LUFTDYKTIGHETSPÅBUD

HUGHES

SAMMENDRAG

1946 - 1970

Figure 1. Inspection/Definition of Bolt Heads.

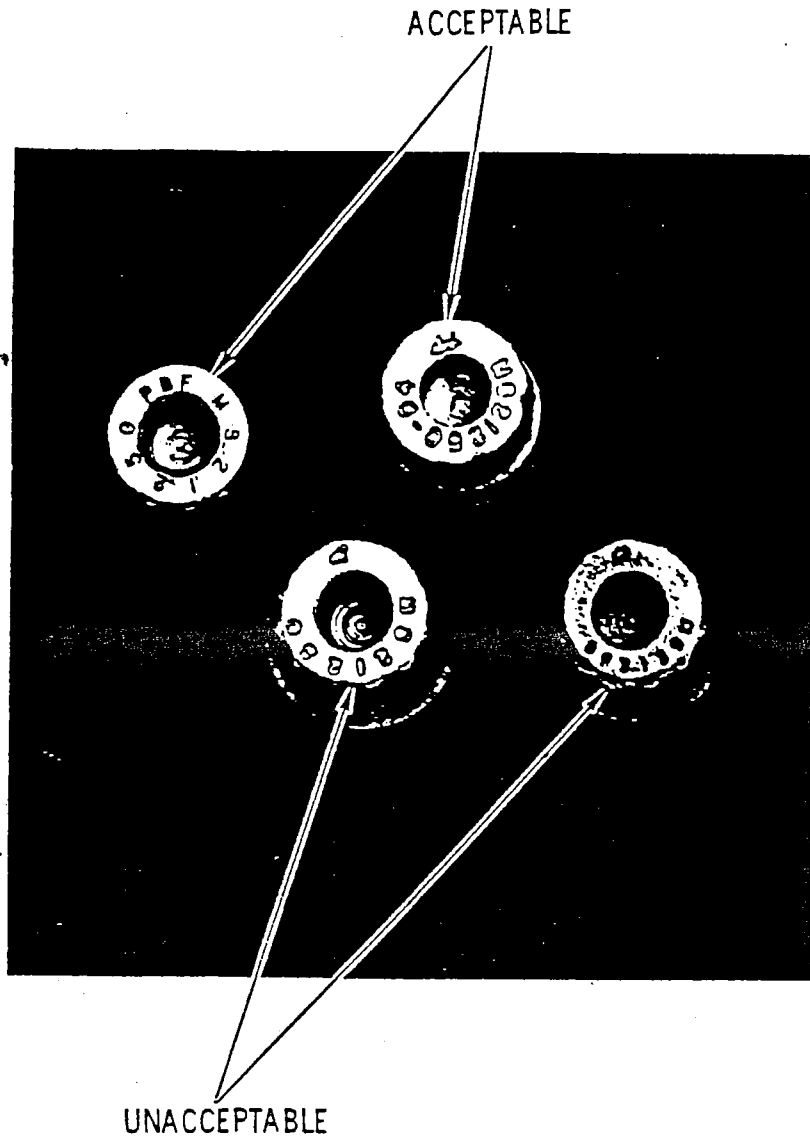
VEDLEGG TIL LDP 080/90 HUGHES-32
